# 改善箇所説明図

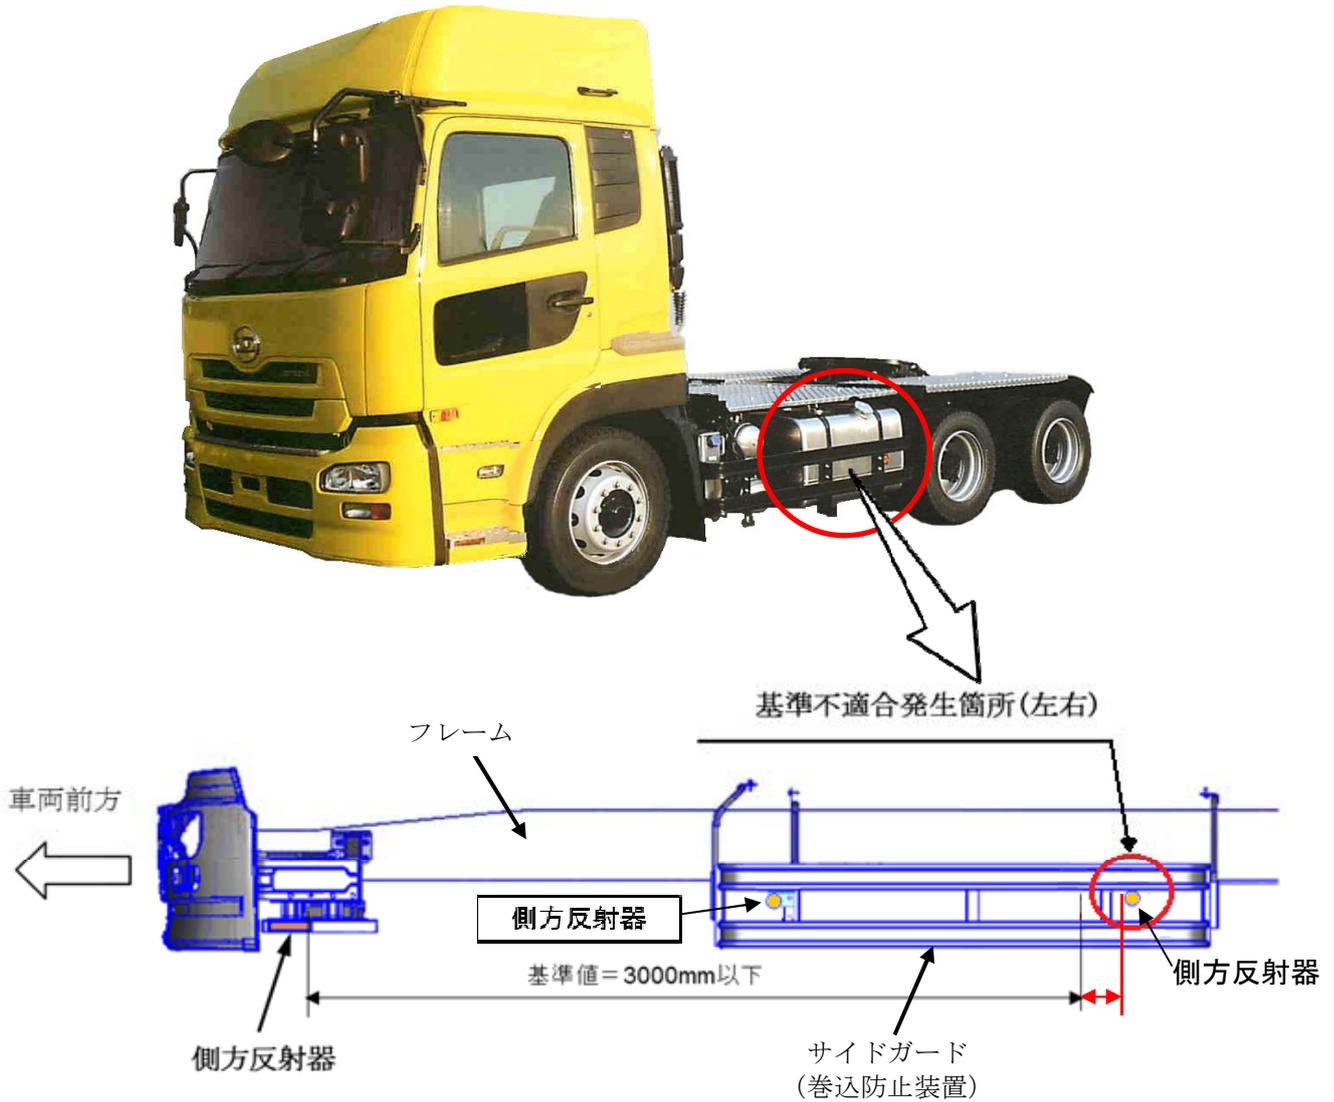
トラクタ（全長6m超え）に備える左右の側方反射器の取付け位置が不適切なため、保安基準第35条の2（側方灯及び側方反射器）の規定寸法に適合しない。

全車両、側方反射器を追加し保安基準に適合させる。

注：  は、追加部品を示す。
